Opinia Nr 009362

z wyników przeprowadzonych oględzin - ekspertyzy urządzeń grzewczo-kominowych

w budynku przy ul. Edisona nr 1/9 w Walbrzychu

M.O.K. Sobiecin

# SZKIC ORIENTACYJNY

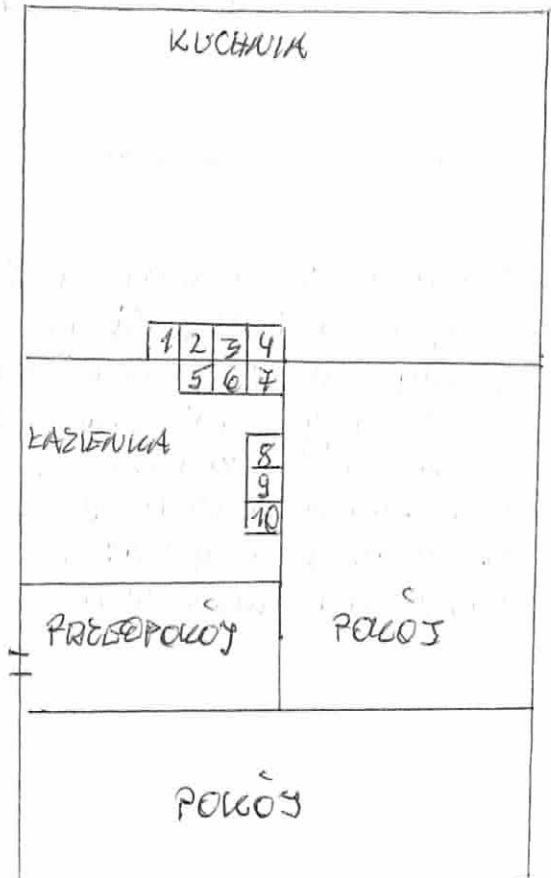
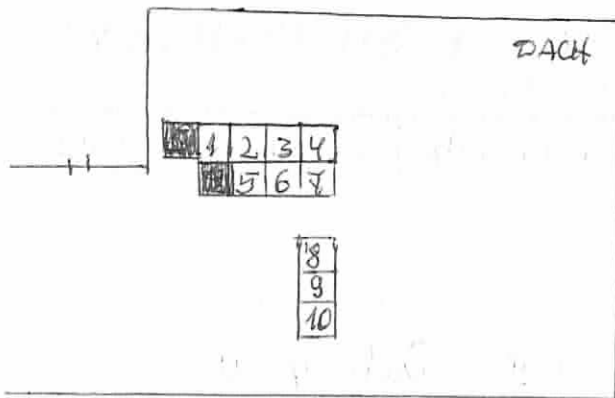
1. Przewód kominowy nr. 8 może być przeznaczony do podłączenia kotła Ogaru
2. Wentylacja wspierana tarionu przewód nr. 9
3. Wentylacja wspierana kuchni przewód nr. 3 po likwidacji okapu elektrycznego
4. Dla prawidłowego funkcjonowania urządzeń kominowych zapewnić należy napływ powietrza z zewnątrz poprzez urządzenia nawiewowe
